BOLLETTINO / *BULLETIN*

MODELLI - *MODELS:* **Decespugliatori** - *Brushcutters* **8460 - 8530 - 8550 BOSS**

OGGETTO - *SUBJECT:* **Nuova coppia conica Ø 32 mm. e relative testine "tap'n go" Ø 120 mm. e Ø 160 mm.** - *New Ø32 mm bevel gear pair and relative Ø120 mm. and Ø160 mm "tap'n go" heads.*

PREMODIFICA - *OLD ASSY*

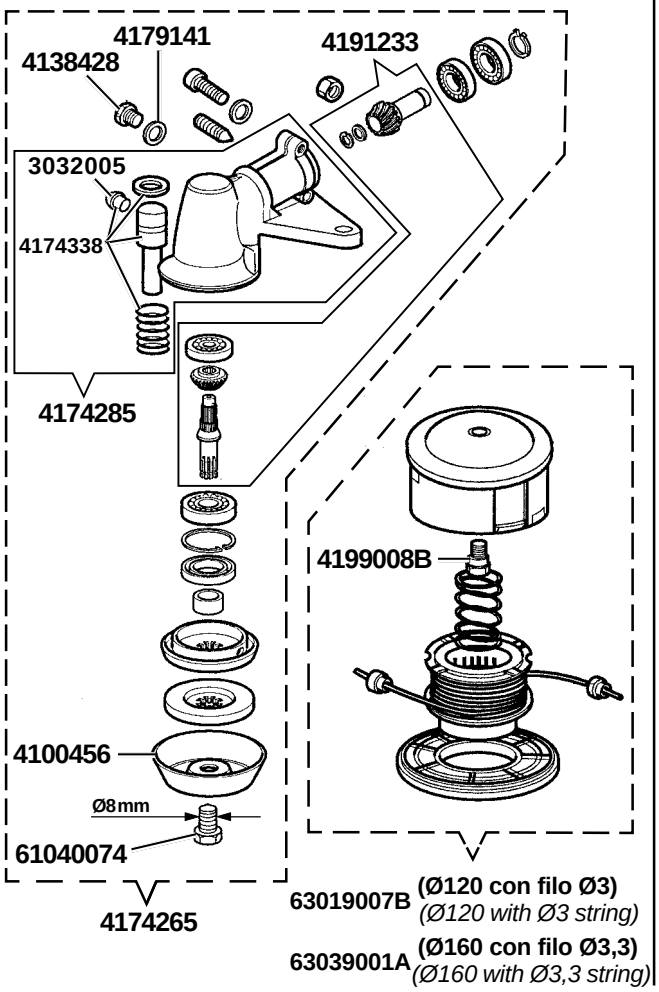
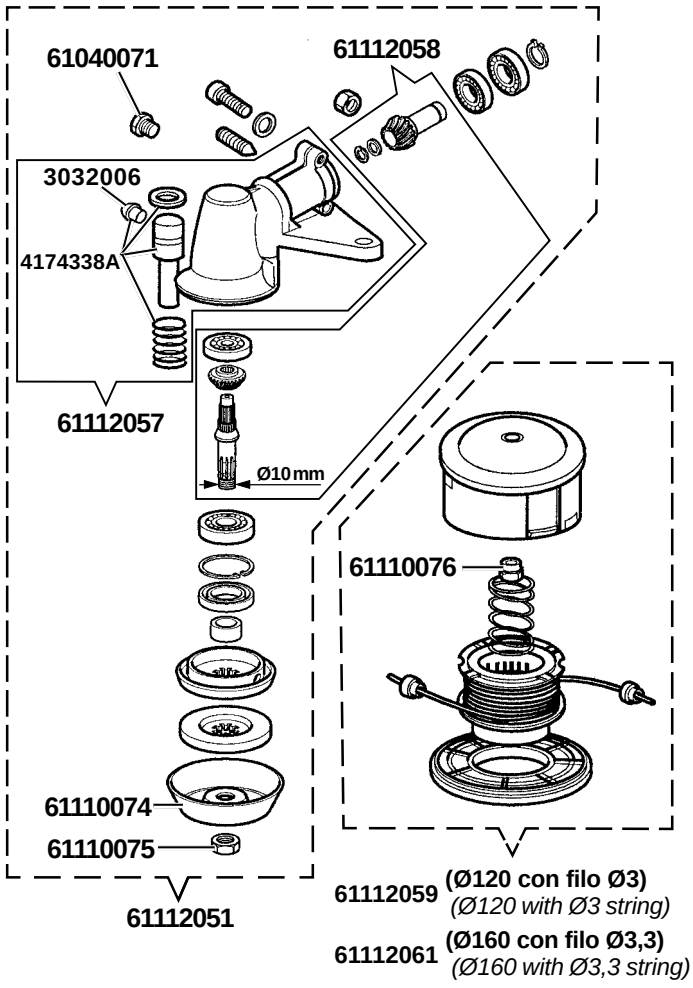
DESCRIZIONE - *DESCRIPTIONS:* **Miglioramento prodotto.**
Coppia conica: rinforzo degli ingranaggi e modifica del perno di trasmissione da filetto femmina (Ø8 mm.) a maschio (Ø10 mm.)
Testine Ø120 mm. e Ø160 mm. : modifica dell'inserto esagonale da filetto maschio (Ø8 mm.) a femmina (Ø10 mm.)

Product improvement.
Bevel gear pair: gears strengthened; drive pin changed from female thread (Ø8 mm) to male thread (Ø10 mm)
Ø120 mm e Ø160 mm heads: hex insert changed from male thread (Ø8 mm) to female thread (Ø10 mm)

63019007B **(Ø120 con filo Ø3)** *(Ø120 with Ø3 string)*
63039001A **(Ø160 con filo Ø3,3)** *(Ø160 with Ø3,3 string)*

61112059 **(Ø120 con filo Ø3)** *(Ø120 with Ø3 string)*
61112061 **(Ø160 con filo Ø3,3)** *(Ø160 with Ø3,3 string)*

INTERCAMBIABILITÀ - *INTERCHANGEABILITY:* **Possibile la sostituzione completa della modifica.** - *Assembly interchangeable as complete unit.*

NOTE - *NOTES:* **Si consiglia l'uso del nuovo estrattore cod. 001001104 per lo smontaggio dell'albero Ø10 mm.** - *Use of new puller p/n 001001104 is recommended when removing Ø10 mm shaft.*
